**datum** 3 december 2010  
**uw kenmerk**  
**ons kenmerk** RBBUIT - 101642  
**behandeld door** B.J.J. Verbugt  
**telefoonnummer** 088-1190570  
**bijlage(n)** 1  
**onderwerp** Advies bestemmingsplan "Bedrijventerrein  
Kampershoek Noord"

## **Rapportage advies externe veiligheid**

### **Voorontwerp bestemmingsplan Kampershoek-Noord**

*Figuur 1: Sirenedekking plangebied.*

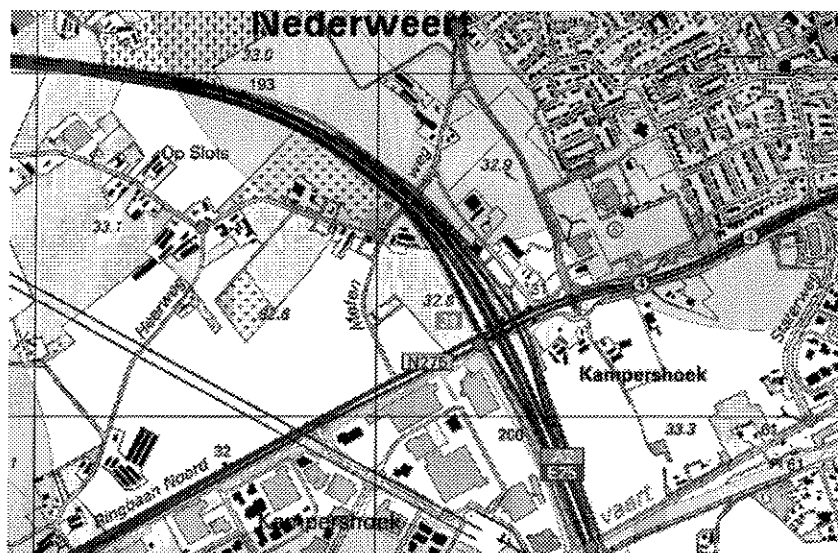
In figuur 1 is te zien dat het plangebied onvoldoende sirenedekking heeft.

*Geadviseerd wordt om een WAS-paal te plaatsen zodat het bedrijventerrein Kampershhoek-Noord geheel voorzien is van sirenedekking.*
